Domaine skiable de Plaine Joux
Projet d'aménagement du Télésiège
de Barmus et aménagements
connexes

Note en réponse à l'avis de la MRAE

19 juillet 2022

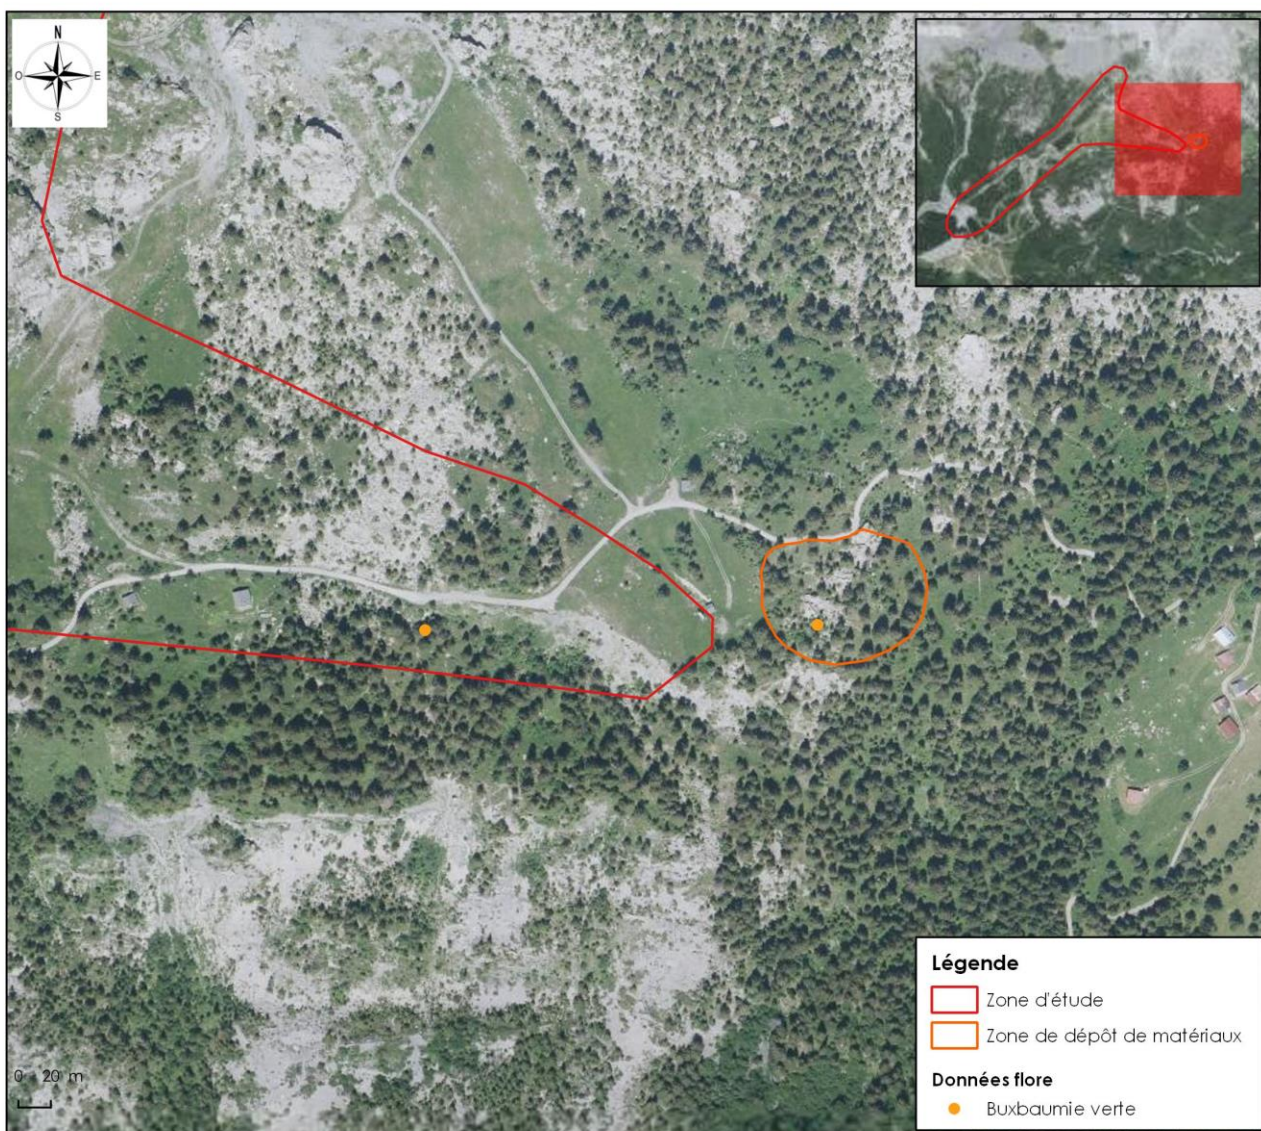
L'Autorité environnementale recommande de préciser la fréquentation actuelle et celle projetée sur le domaine skiable, ainsi que les flux induits, au sein de la station, par l'aménagement du télésiège de Barmus en période hivernale et estivale. Elle recommande d'adapter l'aire d'étude et l'évaluation des incidences et mesures en conséquence, y compris au sein de la réserve naturelle nationale.

D'autre part, une redéfinition des limites exactes de la Réserve Naturelle mobilisant la DDT74, Asters et la commune de Passy est en cours. Le périmètre révisé exclura complètement le domaine skiable de Plaine Joux.

Actuellement, la fréquentation est mesurée sur le Lac Vert, à un kilomètre en aval de la station, avec un total de 103 464 personnes entre le 14/06/2021 et 18/11/2021. La moyenne journalière est de 655 personnes.

Cartographie des 3 tracés analysés* :

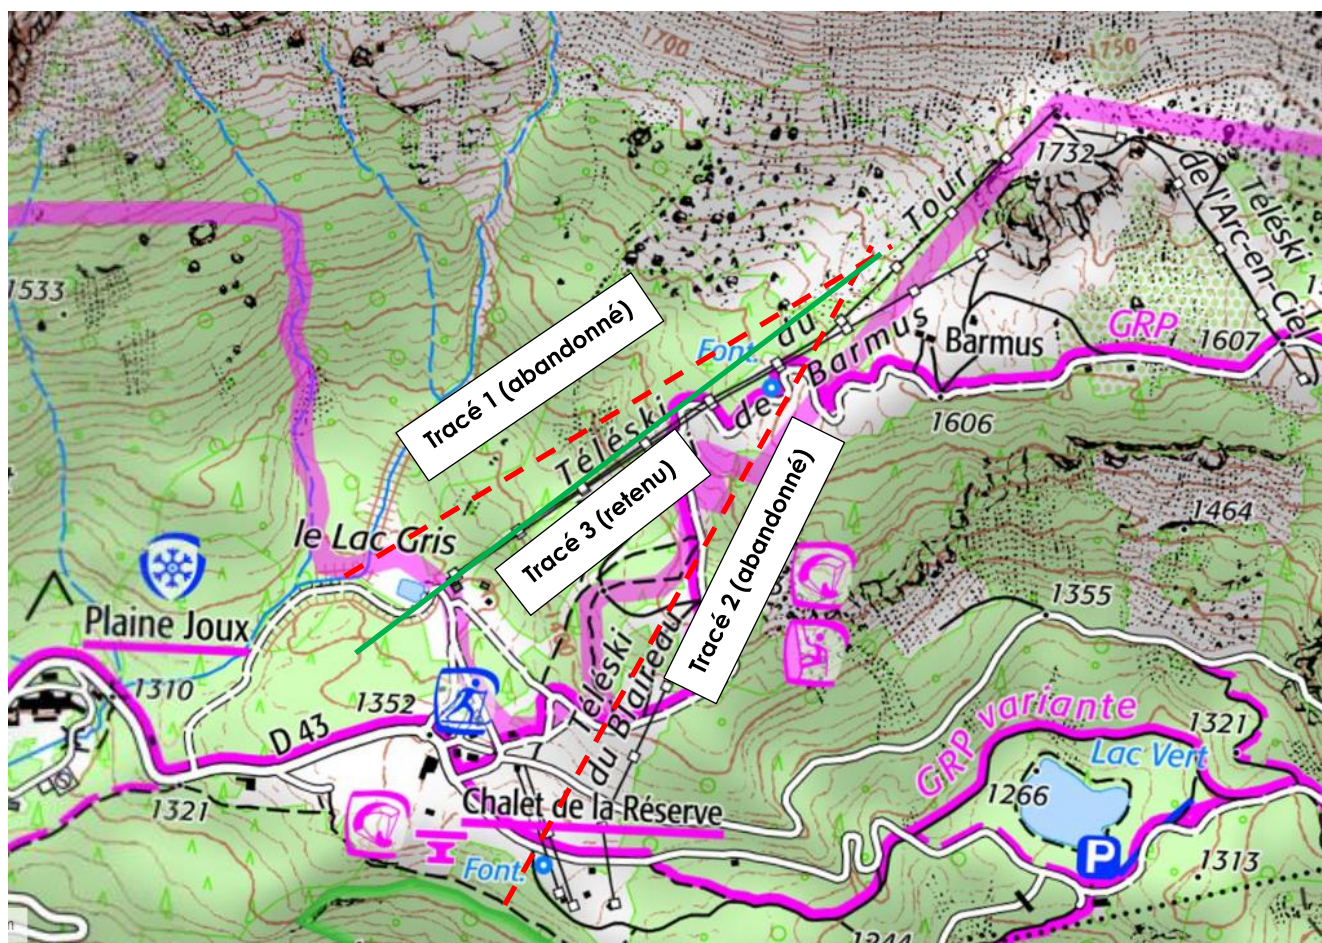
L'Autorité environnementale, recommande de compléter l'analyse des variantes et notamment du tracé et la justification des choix retenus au regard des enjeux relevés sur le site et d'adapter le projet en conséquence.

Partant de ce principe, 3 solutions de tracés ont été évaluées :

- > **Variante 1** : remplacement des Tk globalement axe pour axe avec une sous variante pour le point d'arrivée, sommet de Barmus (1660m) ou du Tour (1730m) ;
- > **Variante 2** : création d'une remontée sur tracé du Tk Blaireau (avec une arrivée au sommet Barmus), mais maintien des Tk Tour/Barmus ;
- > **Variante 3** : remplacement des Tk Tour/Barmus avec une gare G1 repositionnée pour améliorer le raccordement des pistes et plus proche du parking et des caisses.

La variante 1 a été abandonnée compte tenu du fait qu'elle ne répondait pas aux 2 derniers objectifs poursuivis. De fait, l'étude de la position de la gare d'arrivée, soit au niveau du Tour ou du Barmus n'avait plus d'intérêt.

La variante 2 n'a pas été retenue non plus tenant compte du fait qu'elle ne répondait pas à l'objectif d'une gare de départ accessible et proche des parkings et des caisses et aurait très probablement conduit au maintien en service du Tk du Tour, situé intégralement en réserve. Par ailleurs, pour conserver une progressivité de l'apprentissage du ski, après les tapis et les Tk enrouleurs, il est apparu indispensable de conserver le Tk Blaireau. Enfin, le profil de l'appareil est apparu plus compliqué avec, notamment le franchissement de falaises, un déboisement très conséquent (environ 25 000 m²) et une empreinte extrêmement forte sur la vue depuis le plateau de Plaine-Joux.

La variante 3 s'est imposée puisqu'elle répondait aux divers objectifs et permettait ainsi d'abandonner l'exploitation en réserve naturelle et de limiter les défrichements nécessaires à la mise en place de la nouvelle remontée mécanique, tout en garantissant la meilleure intégration paysagère.

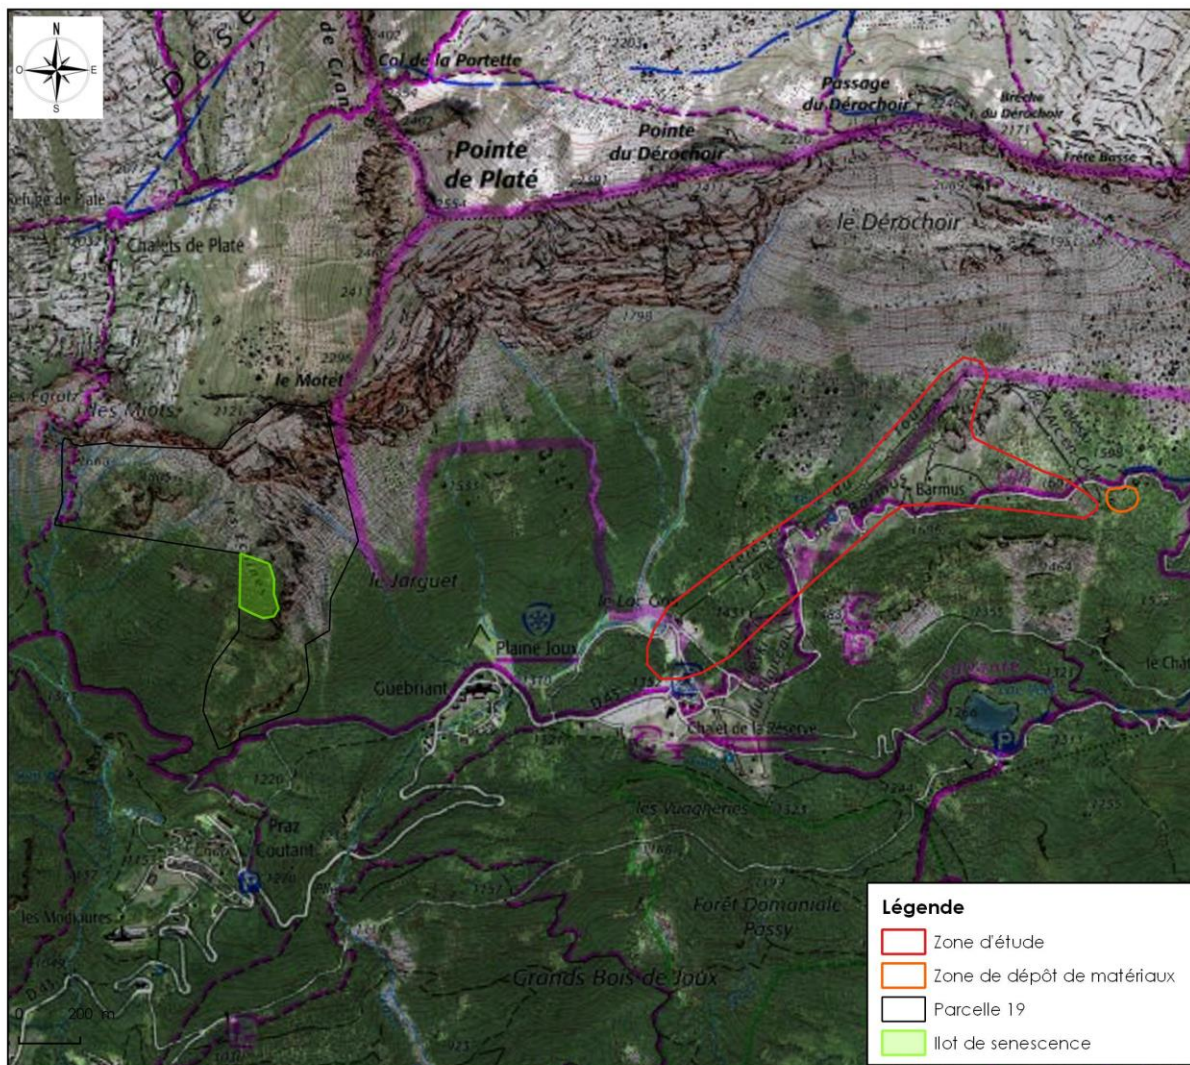
L'Autorité environnementale recommande d'approfondir la définition des mesures compensatoires et notamment leur localisation et leur surface, ainsi que leur plan de gestion et de démontrer leur valeur ajoutée et dont leur efficacité au regard de l'objectif de maintien de l'état de conservation des espèces.

Il a été choisi de mettre en place un îlot de sénescence sur la parcelle 19 pour plusieurs raisons.

Il s'agit tout d'abord d'une parcelle exploitée en futaie irrégulière par le biais de câbles. La partie haute de la parcelle se caractérise par une majorité d'épicéas à gros bois. La partie basse est constituée d'une mosaïque d'éboulis à Calamagrostide argentée et de boisements de hêtres.

Les prospections menées en 2022 ont permis de définir les limites de l'îlot de sénescence, sur une superficie de 2 ha. La partie haute a été choisie en raison de son caractère favorable à la Buxbaumie verte (majorité d'épicéa, présence de gros bois mort au sol). Des dispositifs de suivi permanents de cette espèce pourront y être installés dès le début du suivi. Le protocole de suivi a déjà été abordé dans le dossier CSRPN.

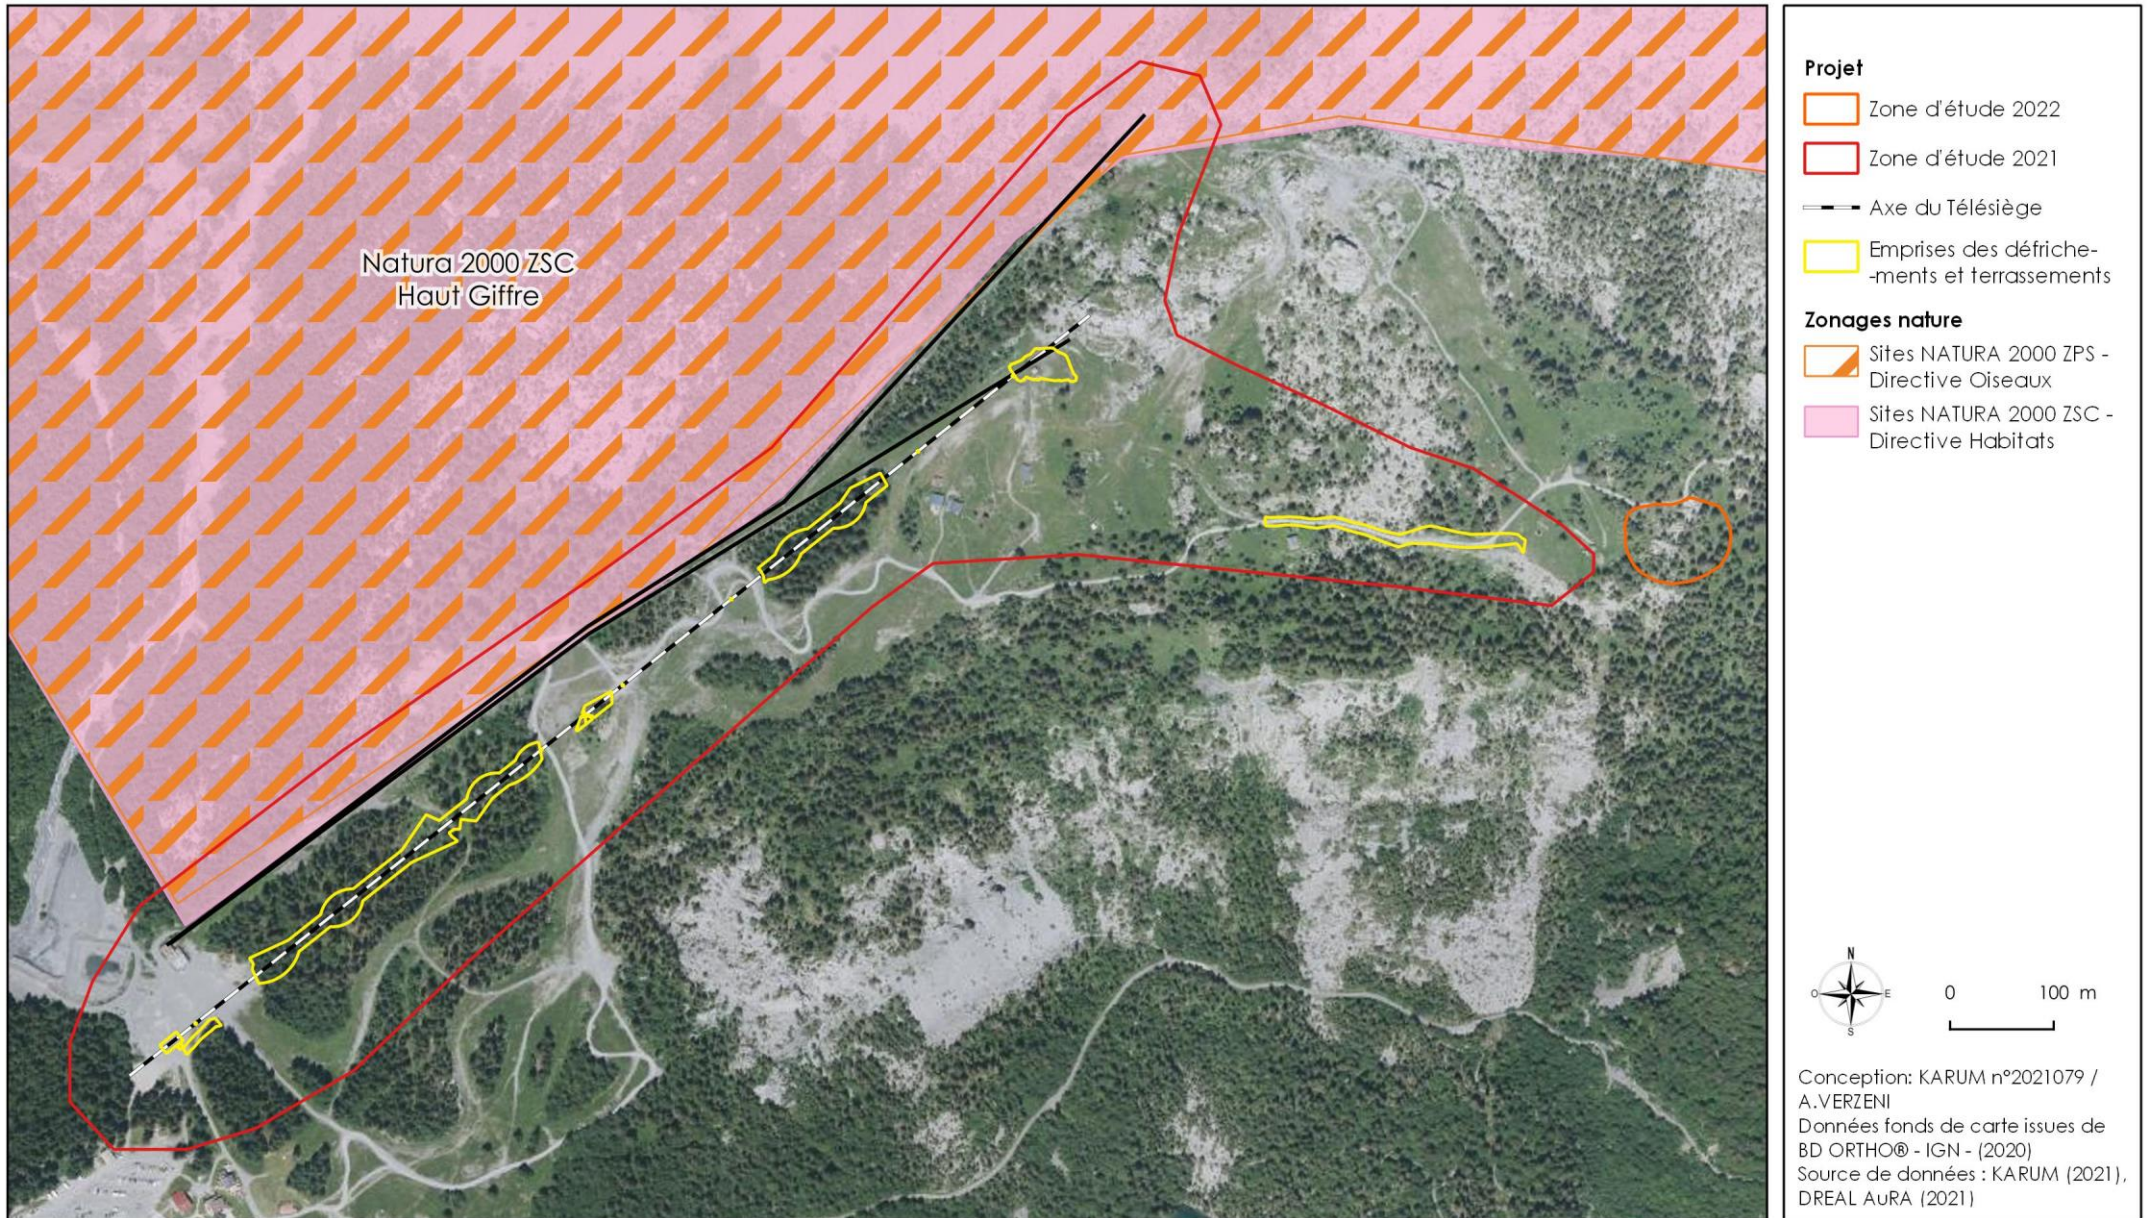
L'Autorité environnementale recommande de compléter et d'approfondir l'analyse d'incidences vis-à-vis des objectifs assignés au site Natura 2000.

Les sites Natura 2000 FR8212008 (ZPS) et FR8201700 (ZSC) « Haut Giffre » sont situés en limite de la zone d'étude. Seule une partie du secteur où les actuels téléskis vont être démontés est concernée par ce classement. Le futur télésiège ainsi que la piste arc-en-ciel sont situés hors périmètre Natura 2000. Une cartographie localisant le site Natura 2000 par rapport au projet est fournie en page suivante.

Tracé actuel de la piste 4x4

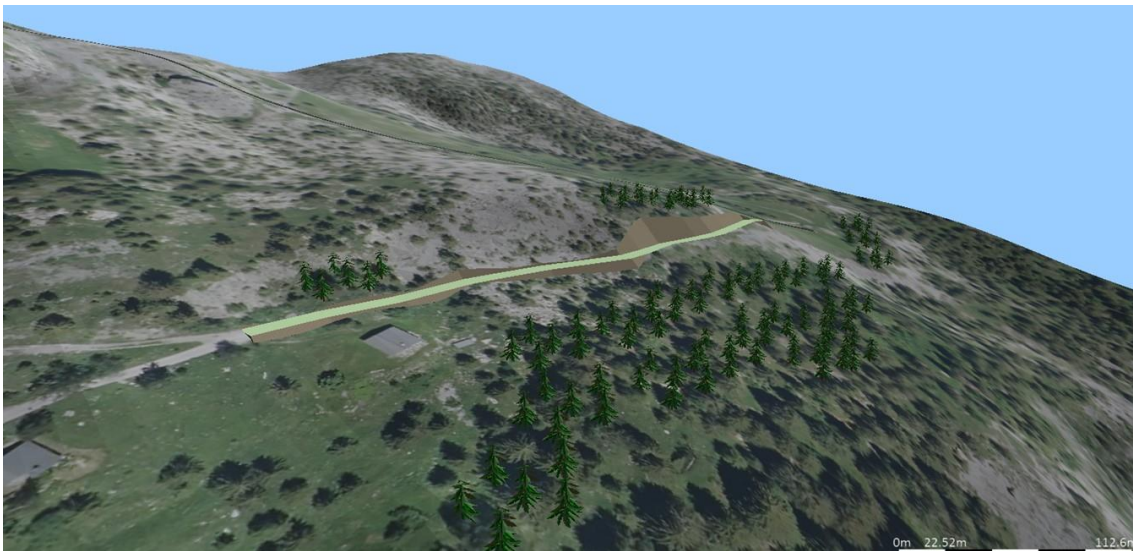
L'Autorité environnementale recommande de compléter l'étude par des photomontages afin de mieux appréhender le niveau d'intégration paysagère et les incidences du projet notamment pour la réalisation du layon et des gares amont et aval et les terrassements liés à la création de la piste de ski Arc-en-ciel.

Les terrassements de la piste arc-en-ciel correspondent à un arasement d'une dénivellation d'un mètre et à un élargissement de la piste 4x4 existante. Celle-ci mesure actuellement 3 mètres de large et sera élargie à 6 mètres. Des éléments visuels venant compléter la description du projet sont proposés ci-après.
